**PIANO INSEDIAMENTO PRODUTTIVO (PIP) IN LOCALITÀ "COL DEL
CAVALLO" PER LA REALIZZAZIONE DI UNA PIATTAFORMA PER LA
LAVORAZIONE E LO STOCCAGGIO DI COMBUSTIBILI LEGNOSI**

U.M.I. 1

**Integrazioni alle indagini geologico-tecniche
Deposito n. 1644 del 06.12.2013**

In particolare, sulla base di quanto richiesto dall'Ufficio Tecnico del Genio Civile di Area Vasta Livorno-Lucca-Pisa (prot. n. 7970 del 13.01.2014) e di quanto emerso nel successivo incontro del 18.02.2014, si precisa quanto segue:

Allegato 1: CARTA DELLA FATTIBILITA' DI SINTESI DELLE U.T.O.E. - R.U. - in scala 1:2000

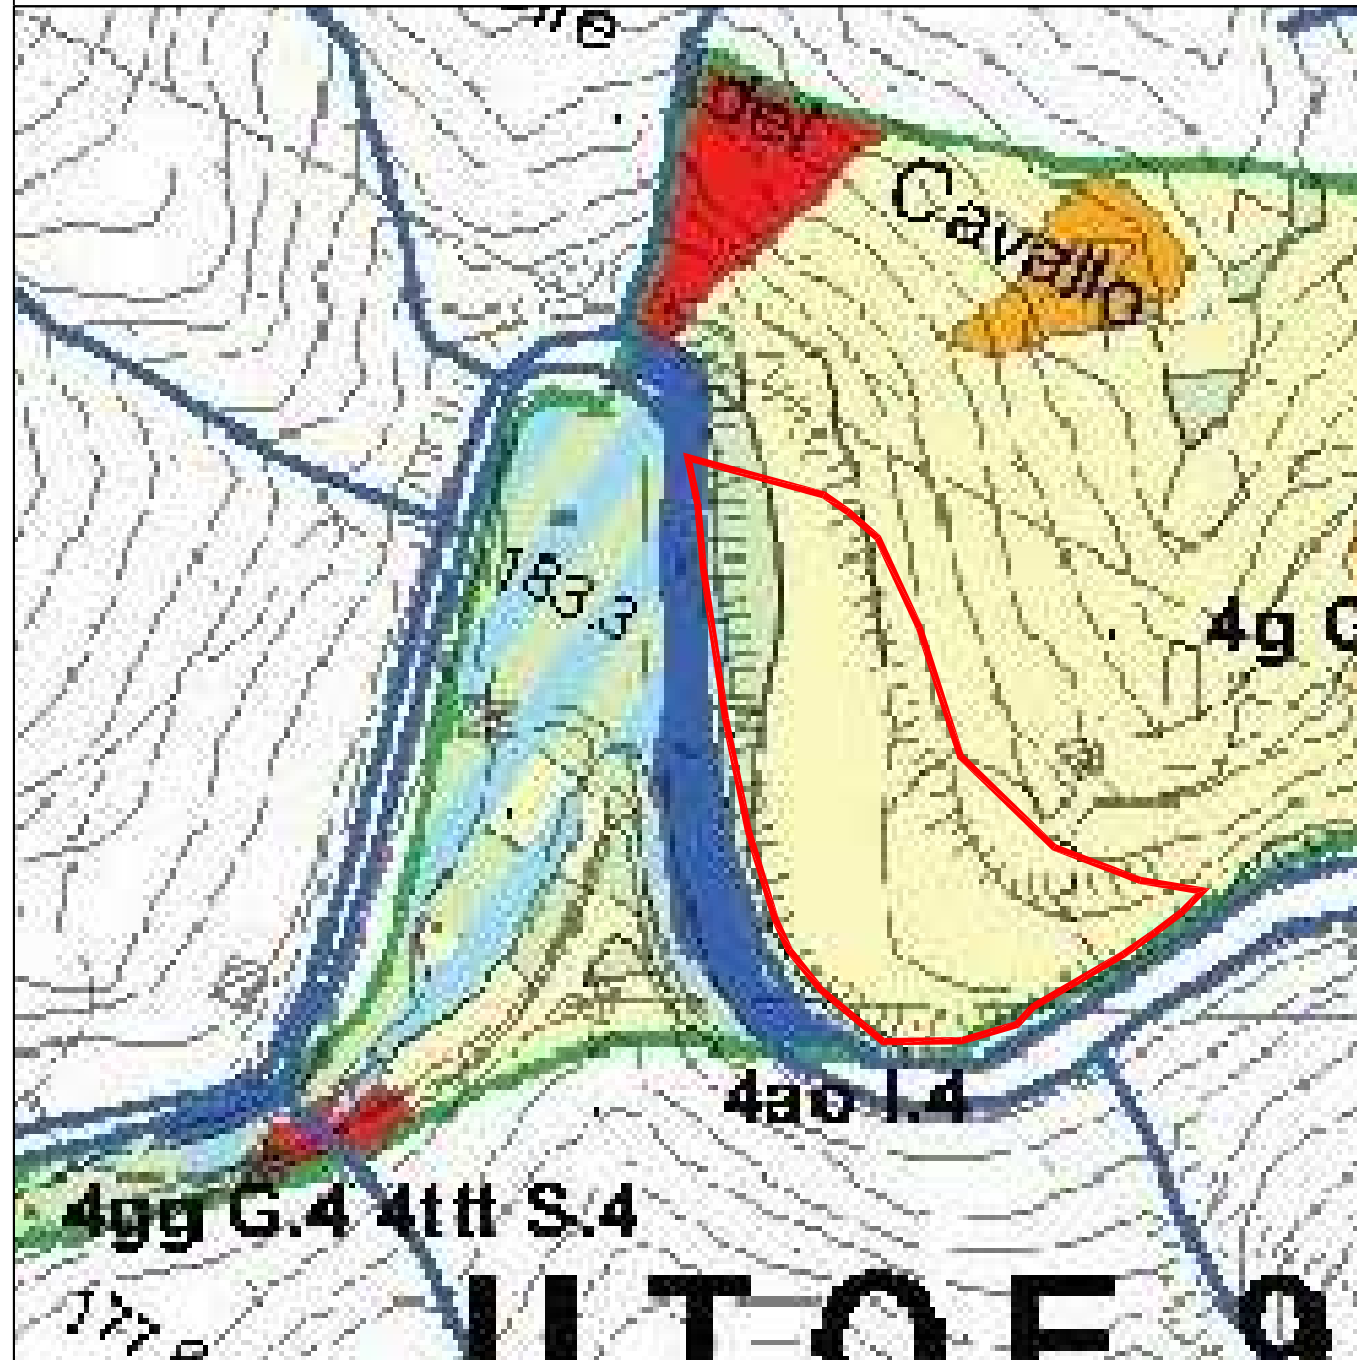
1) in applicazione di quanto riportato al paragrafo 4 dell'Allegato A al D.P.G.R. 25.01.11. n. 53/R, per la zona d'interesse (U.M.I. n. 1), situata completamente sulla destra del Torrente Cardoso, vengono recepite le prescrizioni relative alle classi di fattibilità sismica, geomorfologica e idraulica previste dal vigente Regolamento Urbanistico (*all. 1*), come di seguito specificato:

A questo proposito occorre evidenziare come nella carta della fattibilità del Regolamento Urbanistico (U.T.O.E. 9E) non è ben chiaro se l'area classificata a fattibilità idraulica **3i=I.2** sulla sinistra del Torrente Cardoso in realtà rientra, per una piccola porzione, anche nell'area di nostro interesse (U.M.I. n. 1); anche tale area, tuttavia, pur rientrando tra le aree di pianura con notizie storiche di eventi alluvionali eccezionali di classe III o superiore, è attualmente considerata in sicurezza idraulica dall'Autorità di Bacino Toscana Nord, per lavori di messa in sicurezza posteriori all'evento di esondazione del Giugno 1996.

2) Per quanto riguarda l'esatta delimitazione cartografica della U.M.I. n. 1 oggetto del presente Piano Attuativo, essa viene indicata con precisione in *allegato 1* alla presente nota.

- **fattibilità geomorfologica 2gg G.2:** fattibilità con normali vincoli;
- **fattibilità geomorfologica 3gg G.2:** fattibilità con normali vincoli.

- **fattibilità sismica 4t S.3:** fattibilità condizionata sugli aspetti sismici.

- **fattibilità idraulica I1 I.1**: fattibilità senza particolari limitazioni dal punto di vista idraulico.

Per quanto riguarda le condizioni di fattibilità, quindi, si dà atto che non sono intervenute variazioni significative rispetto al quadro conoscitivo di riferimento del Regolamento Urbanistico, se si esclude l'individuazione, attraverso le indagini geofisiche di approfondimento, eseguite già a livello di Piano Attuativo, di un'ampia area all'interno della U.M.I. n. 1 d'interesse, dove si escludono fenomeni di amplificazione locale della risposta sismica, come meglio specificato nella relazione geologico-tecnica già depositata.

Allegato 2: CARTA DELLA VULNERABILITA' IDROGEOLOGICA - R.U. - in scala 1:2000

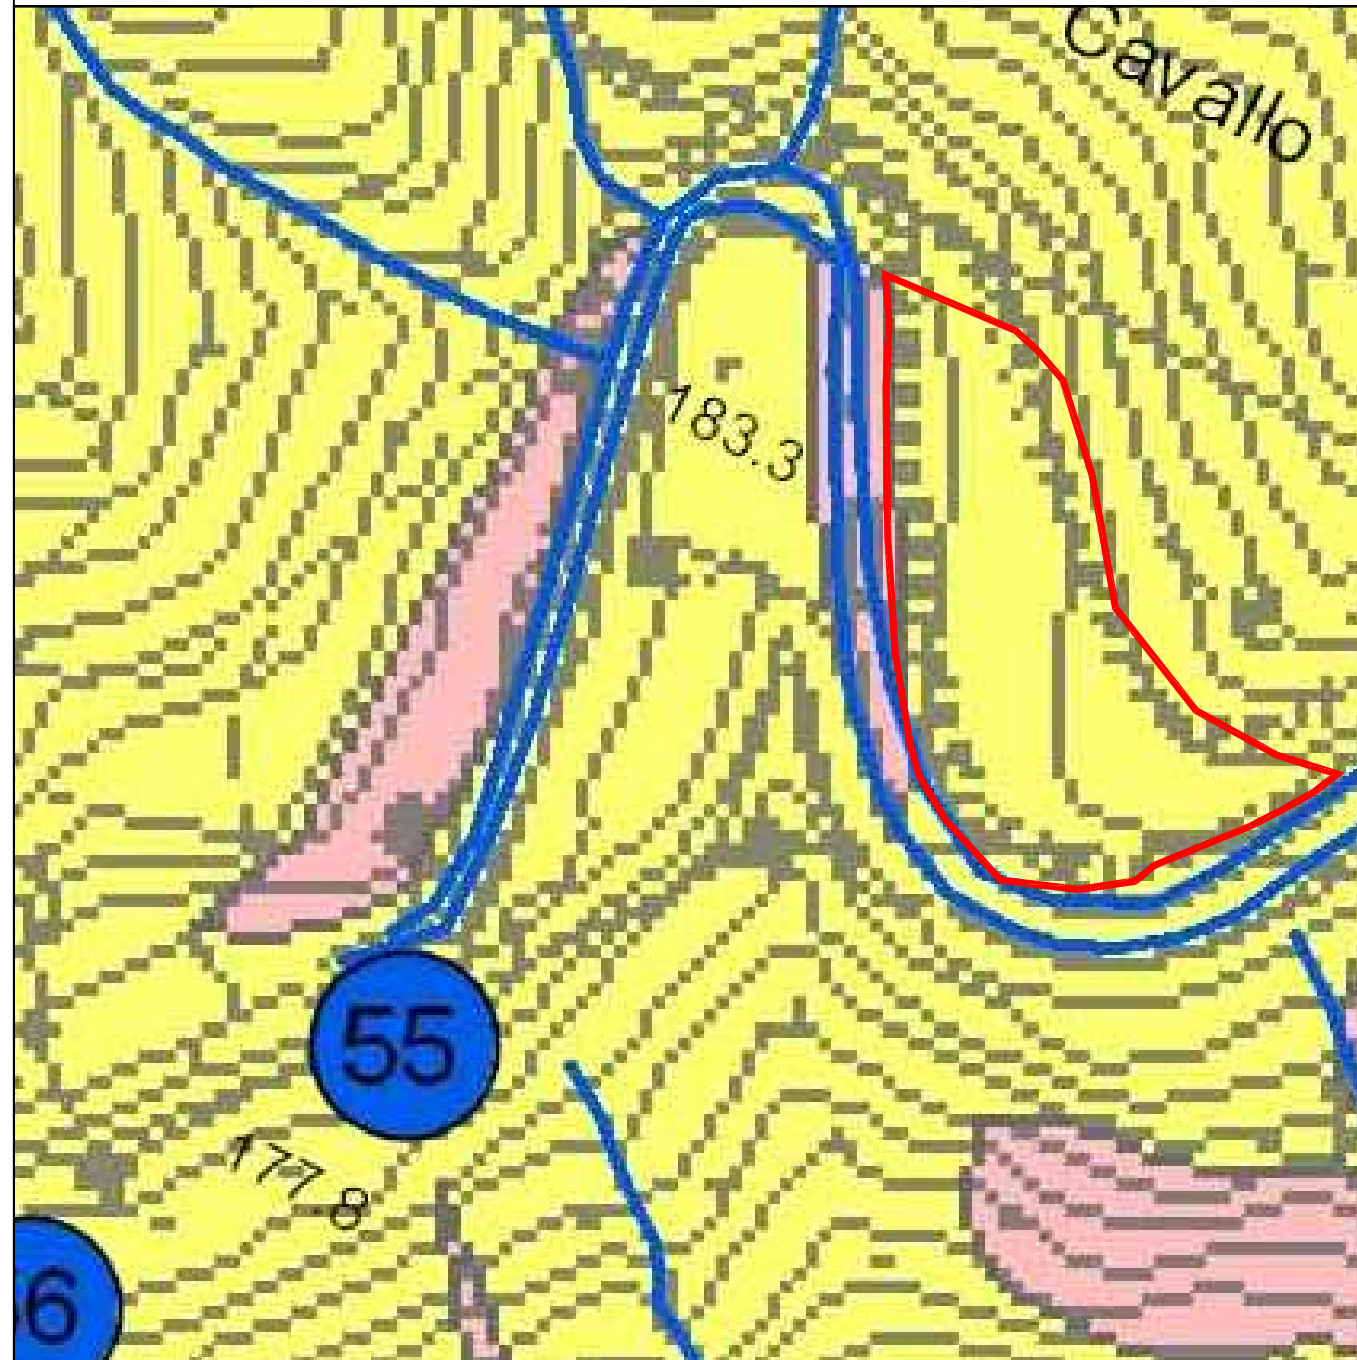
3) Riguardo alla necessità di individuare misure di salvaguardia dell'acquifero, in relazione alle attività e agli interventi previsti nell'area, si precisa quanto segue:

- come evidenziato dalla carta della vulnerabilità idrogeologica degli acquiferi del vigente Regolamento Urbanistico (*all. 3 alla presente nota*), l'area d'interesse (U.M.I. n. 1) risulta classificata a **VULNERABILITÀ MEDIA**. Ciò comporta alcune limitazioni e prescrizioni, secondo quanto riportato al paragrafo 8.1 della relazione geologico-tecnica e nelle NTA di RU:

- i Piani Attuativi concernenti impianti e/o attività inquinanti possono essere approvabili soltanto se corredati dalla valutazione della vulnerabilità reale locale e dal progetto delle opere necessarie alla mitigazione del rischio potenziale specifico eventualmente necessarie;

- pur non dovendo svolgere specifici approfondimenti di indagine dovranno comunque essere adottati accorgimenti costruttivi funzionali a garantire la compatibilità degli interventi previsti con tale grado di vulnerabilità.

- tutte le predette superfici devono essere adeguatamente impermeabilizzate e munite di opere di raccolta dei liquidi di scolo provenienti dalle medesime superfici;

- le opere di raccolta dei liquidi di scolo devono essere dimensionate in funzione anche delle acque di prima pioggia, per esse intendendosi quelle indicativamente corrispondenti, per ogni evento meteorico, a una precipitazione di 5 millimetri uniformemente distribuita sull'intera superficie scolante servita dalla rete di drenaggio;

- le acque di prima pioggia, devono essere convogliate nella rete fognaria per le acque nere, con o senza pre-trattamento, secondo quanto concordato con il soggetto gestore della medesima rete fognaria, oppure smaltite in corpi idrici superficiali previo adeguato trattamento;

- le acque meteoriche eccedenti quelle di prima pioggia possono essere smaltite in corpi idrici superficiali, ove ammissibile in relazione alle caratteristiche degli stessi, o in fognatura o in impianti consortili appositamente previsti.
